DRUŽBA ZA AVTOCESTE V REPUBLIKI SLOVENIJI
DARS d. d.

DODATEK št. 6

**Celovito obnovo ceste in objektov na odsekih AC A1 0051/0651 LJ (Kozarje)–Brezovica, 0052/0652
Brezovica–Vrhnika, 0053/0653 Vrhnika–Logatec, 0149 priključek Brezovica in 0150 priključek
Vrhnika**

januar 2026

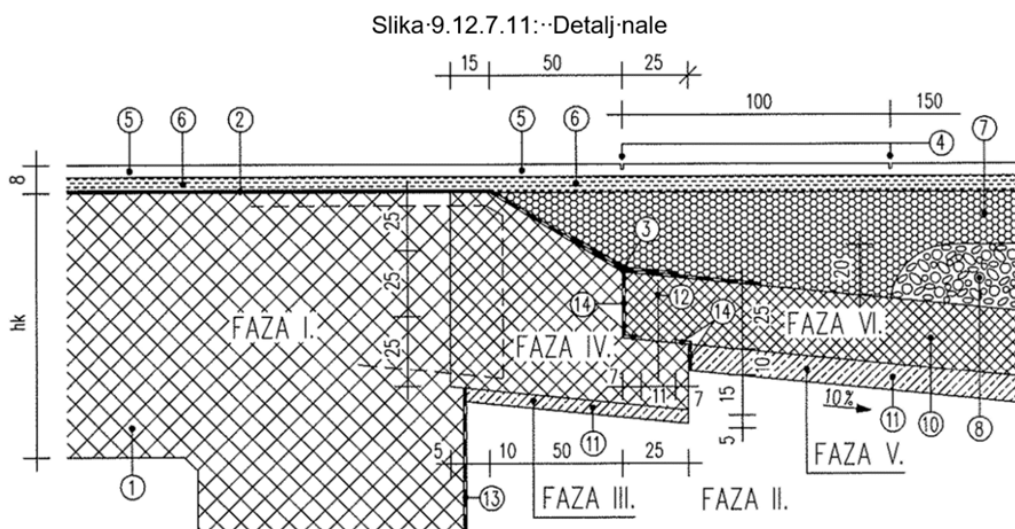
Vprašanje 32: Prosimo za detajl oz. specifikacijo postavke 2 S 5 9 641, saj se nam zdi nenavadna.

Odgovor: Pri standardni postavki 2 S 5 9 641 gre za oblikovanje ležišča za prehodno ploščo (neoprenski trak) š/l/d ... 10/x/1 cm (poz 14 na spodnji sliki) skladno s »TSC 07.109 Nasipi ob premostitvenih objektih in prehodne plošče«.
